**Consulta N°17** Confirmar si el suministro y montaje de alumbrado y arbolado es responsabilidad de la Administración, o el contratista deberá realizar alguna de estas tareas

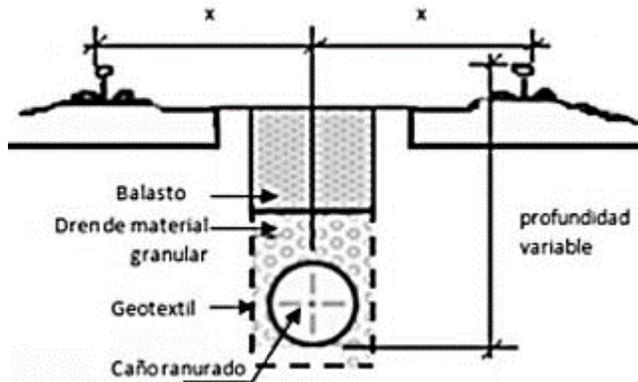
**Consulta N°52** Indicar si de los materiales entregados por la Administración para la preparación de hormigón puede utilizarse el cemento portland para la preparación de la base cementada

**Respuesta N°52** No, IDEM Respuesta N°51

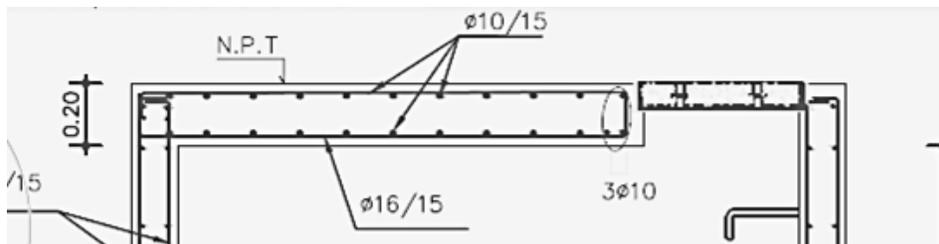
**Consulta N°64** ¿El rubro 2.6 incluye todas las excavaciones? ¿también la de los canales?

**Respuesta N°64** No, la excavación para los canales se encuentra incluida dentro del rubro "Hormigón Armado para canales", tal como se indica en las especificaciones

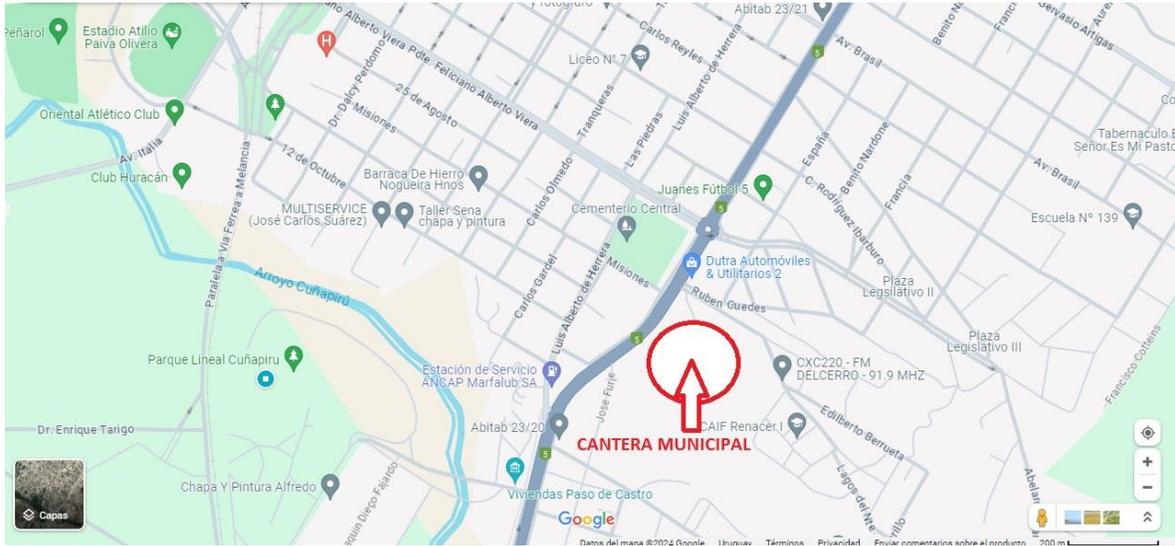
**Consulta N°86** Del Pliego se entiende que los materiales para la producción del Hormigón los suministra la Intendencia de Rivera. ¿La Empresa debe hacerse cargo de llevar una planta de hormigón a instalar en cantera, además hacerse cargo de los costos de producción de ésta?

**Consulta N°87** La empresa puede instalar dentro del predio de Cantera Municipal una planta o utilizar las tolvas existentes de la IDR que dosifican por volumen. La IDR únicamente suministra los materiales, la empresa se hace cargo de los equipos y mano de obra para producción. ¿Podrán enviarnos por favor la ubicación del predio donde se producirá el Hormigón?

**Respuesta N°87** Se adjunta plano con ubicación y coordenadas

COORDENADAS: 30°54'52,09"S – 55°32'09,93"O
